Controlebezoek - Periodiek [Hfst 6.5]

Verslagnummer: 33/22082024/37836/1/2

Inspectie adres: Predikherenlei 7, 9000 Gent (België)
 De fundering dateert van: Voor 1 oktober 1981
 Type: Controlebezoek - Periodiek [Hfst 6.5]

Elektrisch bord

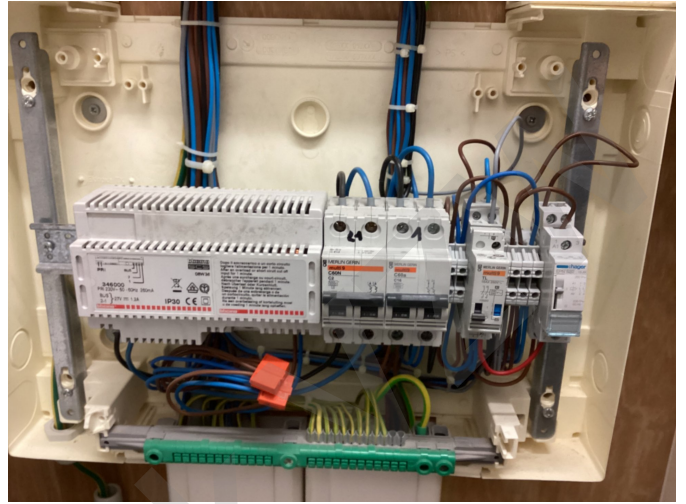
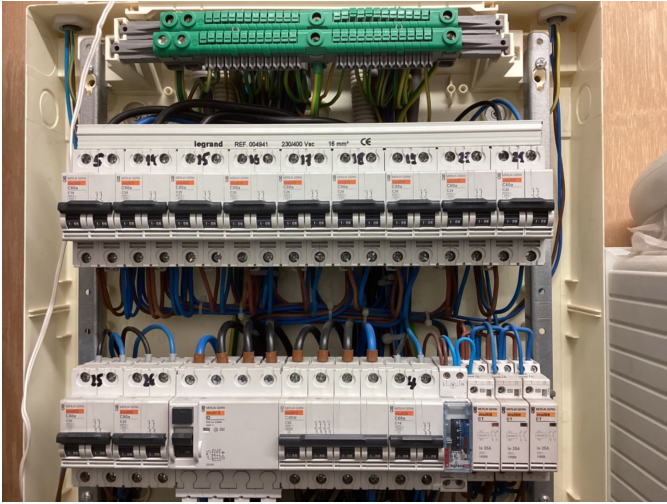
- Een of meerdere differentieelstroombeschermingsinrichtingen zijn niet conform. - oAfd 4.2.4.3; oAfd 5.3.5.5; oAfd 7.1.4.1; Afd 8.2.1; Afd 8.2.2
- Extra opmerking: minimaal type A is vereist
- Er ontbreken afdekplaatjes in het elektrisch bord. - Afd 5.2.6; oAfd 4.2.2.3
- De beschermingsindex tegen rechtstreekse aanraking van de verlichting, stopcontacten en/of schakelaars is niet voldoende. Plaats afscherming, dekseltjes, kapjes, - oAfd 4.2.2.3
- Het materiaal heeft een onvoldoende beschermingsgraad. - Afd 2.4.3; oAfd 4.2.2.3
- Het eendraadsschema en situatieplan zijn niet aanwezig. - oAfd 3.1.2.1
